**Conseil économique et social**

Commission économique pour l'Europe**Comité des transports intérieurs****Forum mondial de l'harmonisation
des Règlements concernant les véhicules****Groupe de travail en matière de roulement et de freinage****Quatre-vingtième session**

Pneumatiques – Règlement n° 54**Propositions d'amendements aux Règlements n° 54
(Pneumatiques pour véhicules utilitaires et leurs remorques)
et n° 117 (Pneumatiques – Résistance au roulement,
bruit de roulement et adhérence sur sol mouillé)****Communication des experts de l'Organisation technique
européenne du pneumatique et de la jante***

Annexe 3, remplacer :

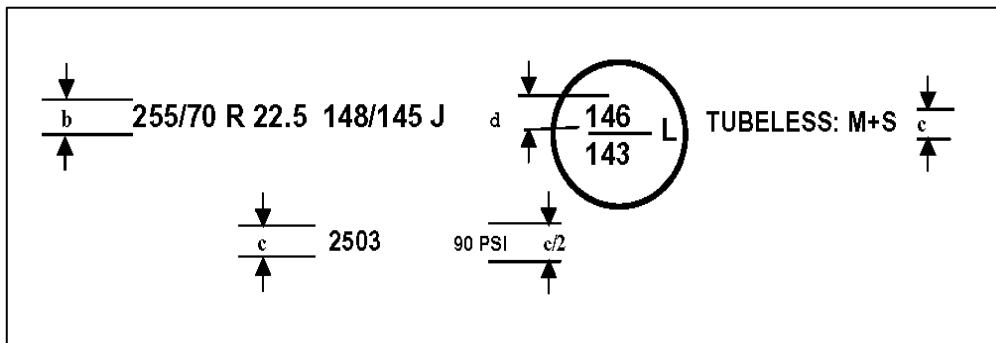
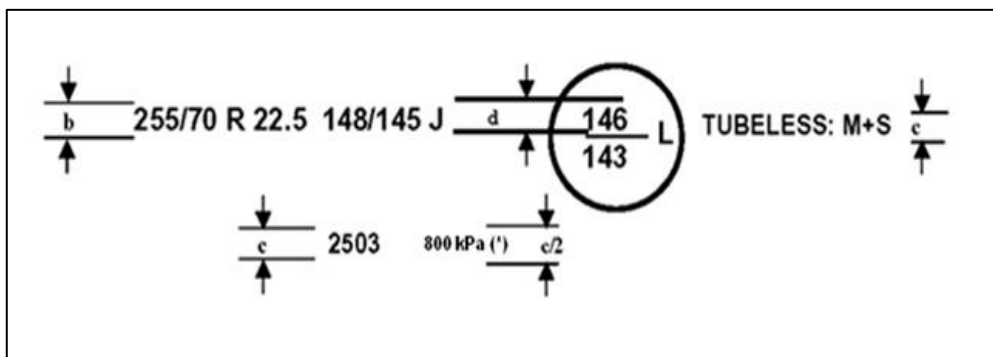
par :

(*) L'indice PSI peut être utilisé à la place de la pression en kPa pour les pneumatiques homologués pour la première fois avant le 1^{er} janvier 2018.».
